Objet : WATERMAEL-BOITSFORT. Chaussée de la Hulpe, 197 – Château Tournay Solvay.  
Options architecturales concernant la toiture principale, dossier préparatoire à la  
restauration du château. Avis de principe

En réponse à votre courrier du 24 octobre 2018 sous référence, nous vous communiquons **les remarques et les observations** formulées par la CRMS en sa séance du 24 octobre 2018, concernant l'objet susmentionné.

Façade Sud-Est – variante PU 2016 variante BEL, option 1

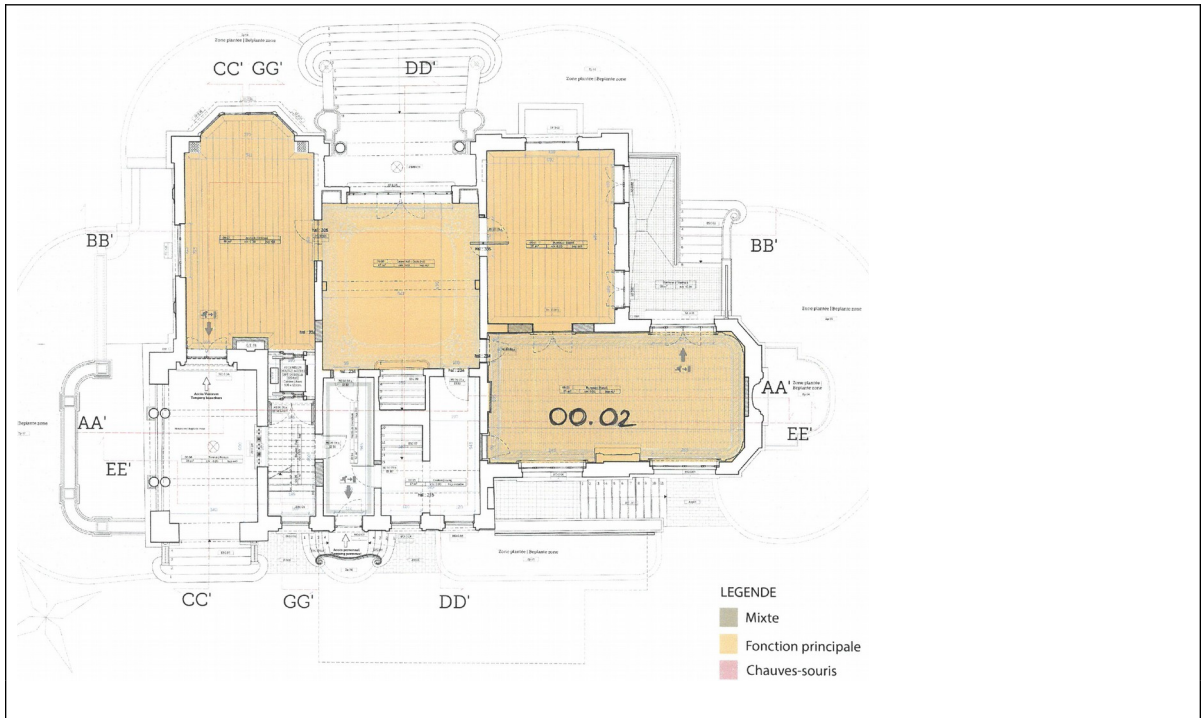
La CRMS est généralement favorable aux principes d'intervention mais se questionne toutefois sur l'impact de la rehausse, tant d'un point de vue paysager que du point de vue de la nature. Le parc se caractérise par des dénivelés importants et le château se situe sur un point haut, à la croisée de diverses perspectives majeures du parc paysager. Modifiant les volumétries des toitures originelles, la rehausse sera très visible, de jour comme de soir ou de nuit, lorsque la salle sera éclairée.

Le dossier justifie la nécessité de la rehausse par la définition du programme. La CRMS ne remet pas en question les exigences du programme mais encourage l'analyse des possibilités d'intégration de la « petite » salle dans le volume originel de 1905, tel que demandé également lors des réunions de travail préalables. La « petite » salle de réunion possède des dimensions de l'ordre de 5x12m. L'association des espaces 01.03 et 01.04 (en démolissant un mur intérieur) ou encore l'espace 00.02 du rez-de-chaussée ou encore une extension en sous-sol ne permettraient-ils pas d'intégrer les besoins sans intervenir sur les volumétries extérieures, même si cela suppose un remaniement des différents locaux dans le château ? Un remaniement des cloisons intérieures non protégées paraît en effet moins impactant qu'une modification volumétrique de l'enveloppe classée. La CRMS demande d'examiner ces possibilités.

La Commission demande dès lors de respecter les matériaux d'origine (ardoises) pour les volumes de toiture reconstruits et d'opter pour un matériau contemporain – de teinte similaire ou proche de l'ardoise – pour le volume ajouté, si ce dernier s'avère incontournable, afin de garantir une unicité. Aussi, elle s'interroge sur le traitement entièrement vitré du nouveau volume (qui figure dans la proposition avec toiture en zinc) et sur son impact par rapport à la composition architecturale et par rapport au paysage et à la zone Natura 2000 (impact sur la faune / parois réfléchissantes en journée / effet phare de nuit).

Le cas échéant, la Commission encourage donc à étudier un volume plus opaque qui s'associe davantage à l'expression d'une toiture, d'autant que cette disposition rencontre mieux les besoins en équipement d'une salle de conférence. De cette manière, le nouveau volume s'inscrirait davantage dans la composition dégressive des façades (les plus grandes baies situées au rez-de-chaussée, dimensions dégressives aux étages, couronnement par une toiture opaque). Dans la même logique, la CRMS demande de réduire l'impact des trois « lucarnes » prévues en façade sud-ouest. Lors des réunions préalables, la mise en œuvre de stores avait été évoquée mais cette option n'a pas été détaillée. Notons que si ces stores sont fréquemment actionnés, la perception de légèreté de la rehausse pourrait être amoindrie.

Considérant les réflexions formulées ci-avant, la Commission est d'avis de renoncer à la décoration faîtière actuellement proposée. Cet ouvrage est imposant et participe à accentuer la ligne de faîte. Pour répondre à plus de légèreté, la signature de l'affectation pourrait trouver place ailleurs sur le bâtiment qu'au droit de la toiture et pourrait être intégrée à des éléments de second œuvre. Ce point reste à approfondir dans la suite du projet.
